3152CCP-AH-CC-DA-RFI-006

Cliente: Southern Perú Copper Corporation SPCC

3.1 Título: DETALLE DE INSTALACIÓN POZOS A TIERRA

Imagen 1

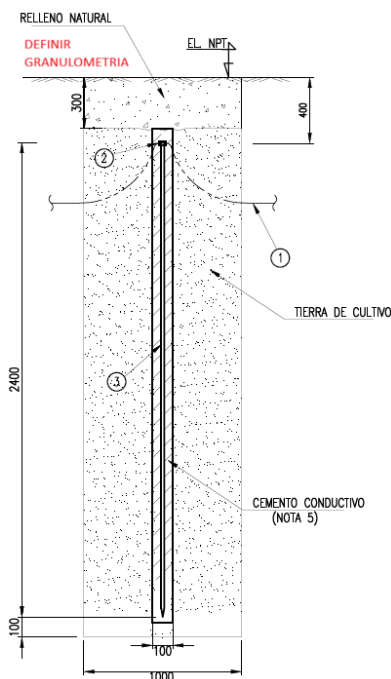
Según planos de puesta a tierra P22-DA-3300-07-GL-002_Rev.C @ 005_Rev.C hace referencia al estándar constructivo P22-DA-3000-07-RD-008_C (Detalle 1 y Detalle 2) para instalar los pozos a tierra con caja de registro y pozos sin cajas de registro.

- 1.- Definir la granulometría del material de relleno natural en la ultima capa de 300 mm, mencionado en los pozos con caja de registro y pozos sin caja de registro. (Ver imagen 1 e imagen 2).
- 2.- Indicar el valor aceptable (ohmios) para la medición de los pozos individuales.
- 3.- Confirmar la emisión de estándares constructivos para instalar pozos horizontales.
